Datum und Zeichen
Ihres Schreibens
Mails vom 29.02.2024 und
05.03.2024

Betreff: Kreuzung Schwachhauser Heerstraße/ Kirchbachstraße: Aufstellflächen für den Radverkehr sowie Einrichtung Beidrichtungsverkehr für Radfahrer*innen

Abbildung 1: Knotenpunkt Schwachhauer Heerstr./Schwachhauser Ring

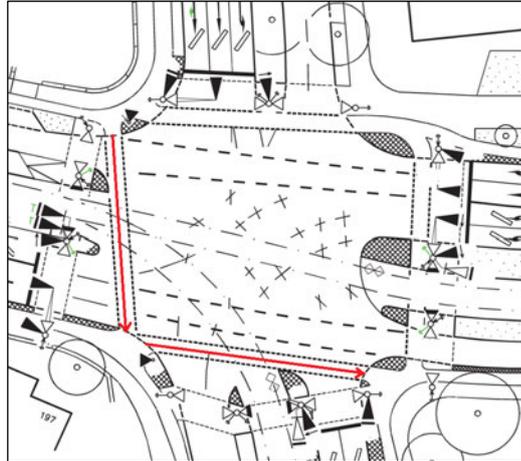
Der Bürgerantrag bezieht sich in der Sache auf den Knotenpunkt Schwachhauser Heerstr./Schwachhauser Ring und dort auf die in der nachfolgend dargestellten Radwegfurten (siehe Abbildung 1).

Es wird beantragt, dass der Radverkehr auf den Nebenflächen, dessen Fahrwege sich teilweise kreuzen, entzerrt wird, um gegenseitige Behinderungen zu vermeiden. Dazu sollen die Anforderungstaster versetzt und die jeweiligen Wartepositionen für den Radverkehr mit Haltlinien markiert werden.

Die dargestellte Problematik wird vom Amt für Straßen und Verkehr nicht geteilt. Es bedarf keiner zusätzlichen verkehrsbehördlichen Regelung. Die unterschiedlichen Interessen der Verkehrsteilnehmer, hier die Lauf- und Fahrwege auf den Nebenflächen, können mit verkehrsbehördlichen und signaltechnischen Mitteln nicht allgemeingültig gelöst werden. Der Einflussbereich einer Lichtsignalanlage ist i. d. R. auf die Konfliktbereiche der Fahrbahn beschränkt. Ein Versetzen der Anforderungstaster muss daher abgelehnt werden. Die Installation alternativer Erfassungsmethoden ist nicht erforderlich. In Bezug auf Unfälle des Fuß- und Radverkehrs ist der Knotenpunkt nicht auffällig. Das Markieren von Haltlinien wird daher ebenfalls abgelehnt.
